**AVIS RELATIF A LA PROTECTION
CONTRE LES EVENTUELS EFFETS NOCIFS ET NUISANCES
PROVOQUES PAR LES RAYONNEMENTS NON IONISANTS
GENERES PAR DES ANTENNES EMETTRICES STATIONNAIRES**

Commune : MOUSCRON - Exploitant : PROXIMUS

Référence exploitant : 56MRO_05

Rapport n° 2138 / 2023

Figure 1 : Vue en plan des lieux de séjour et des points de contrôle

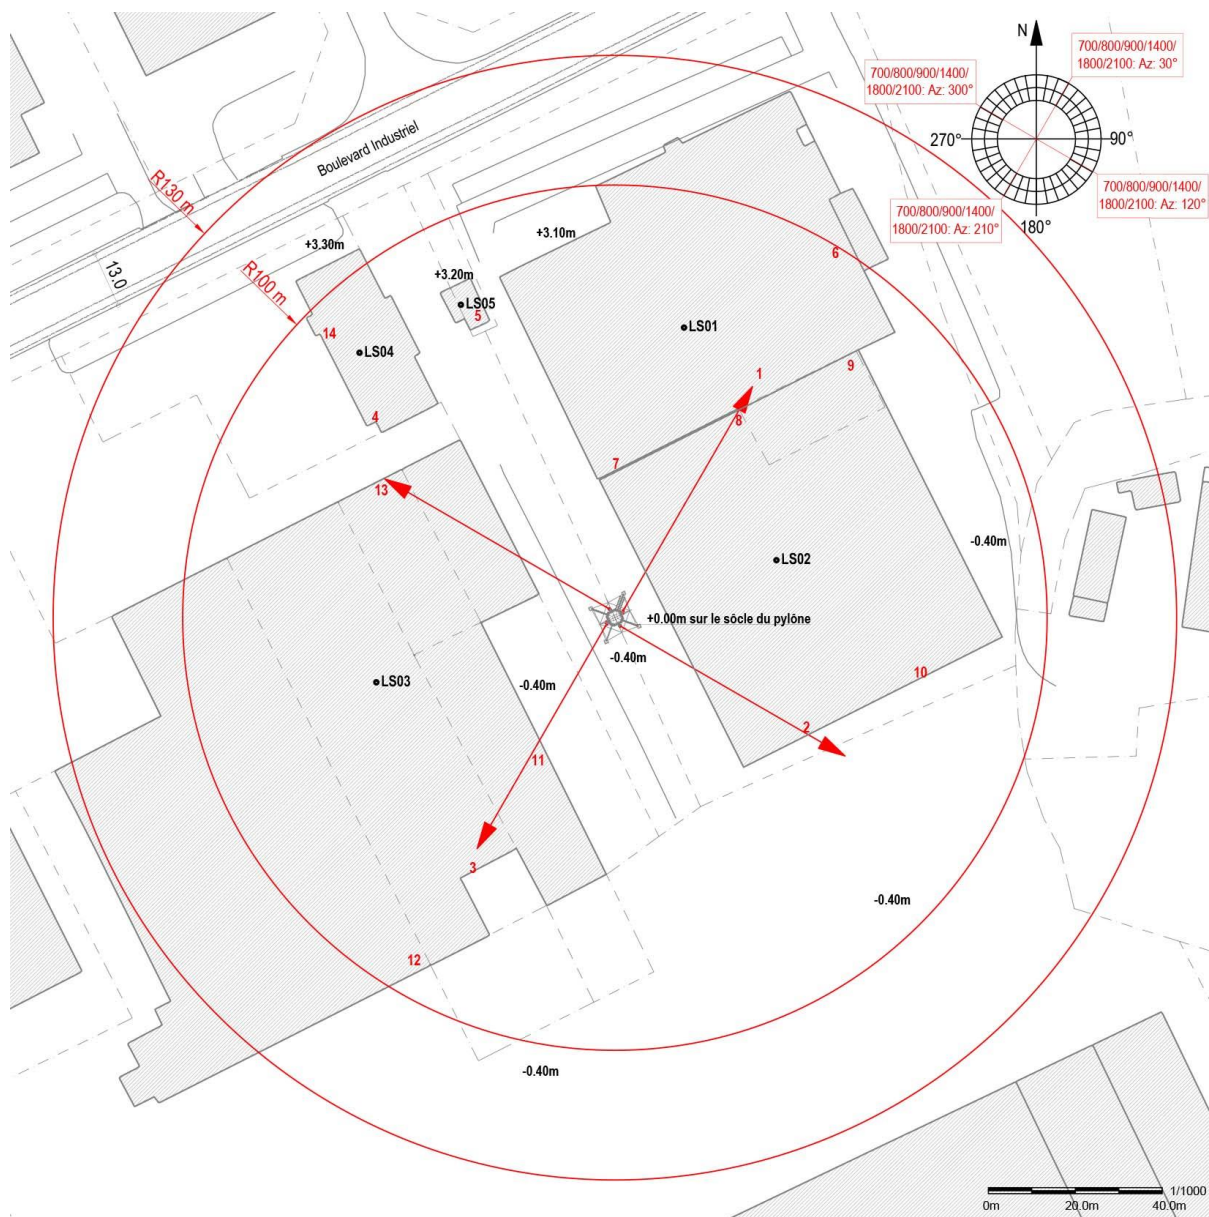
N° point de contrôle	LS	Atténuation (dB)	Indice d'exposition relatif à la limite par installation IE_i
14	LS4	3,0	0,033
4	LS4	3,0	0,017
6	LS1	3,0	0,016
9	LS2	3,0	0,010
13	LS3	3,0	0,009
8	LS2	3,0	0,009
2	LS2	3,0	0,009
1	LS1	3,0	0,009
3	LS3	3,0	0,009
12	LS3	3,0	0,007
5	LS5	3,0	0,007
10	LS2	3,0	0,006
11	LS3	3,0	0,006
7	LS1	3,0	0,004

En ce qui concerne les antennes de l'installation mentionnées dans le tableau 1, la distance maximale à laquelle la limite pourrait être atteinte, à l'extérieur, est égale à 74,8 m. S'il n'y a pas de LS à une distance inférieure, les antennes respectent forcément la limite d'immission.

Dans le cas des LS situés à l'intérieur des bâtiments, une atténuation d'obstacle est prise en compte et il en résulte que la distance maximale à laquelle la limite pourrait être atteinte se réduit à 53,0 m.

Figure 2 : Vue en plan des installations d'antennes dans un rayon de 300 mètres autour de l'installation faisant l'objet de la demande d'avis

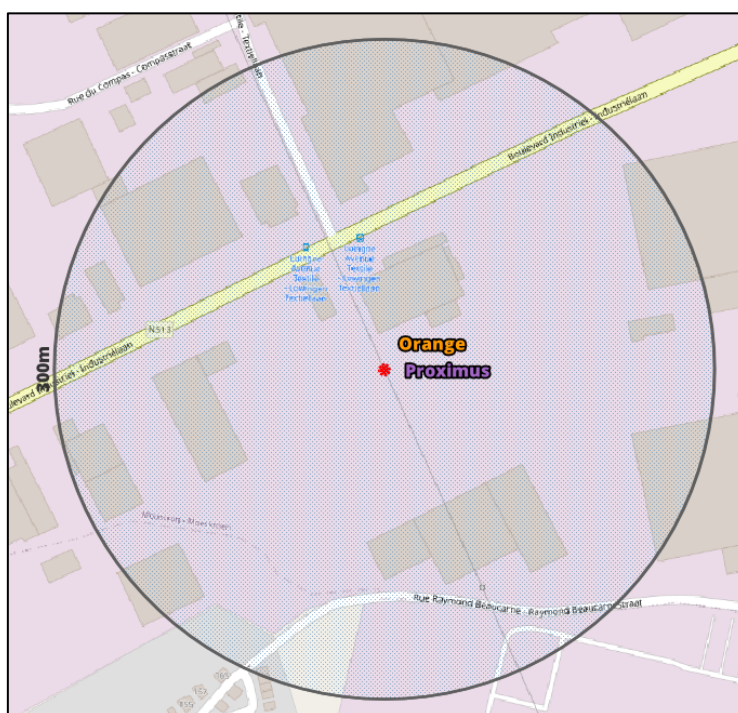
Compte tenu du nombre d'installations localisées dans la figure 2, il apparaît que l'intensité du rayonnement électromagnétique généré, dans les lieux de séjour situés à proximité de l'installation référencée dans le paragraphe 2, par l'ensemble des antennes émettrices stationnaires de l'ensemble des exploitants du même site d'antennes émettrices stationnaires respecte la limite fixée à l'article 4, § 2 du décret.
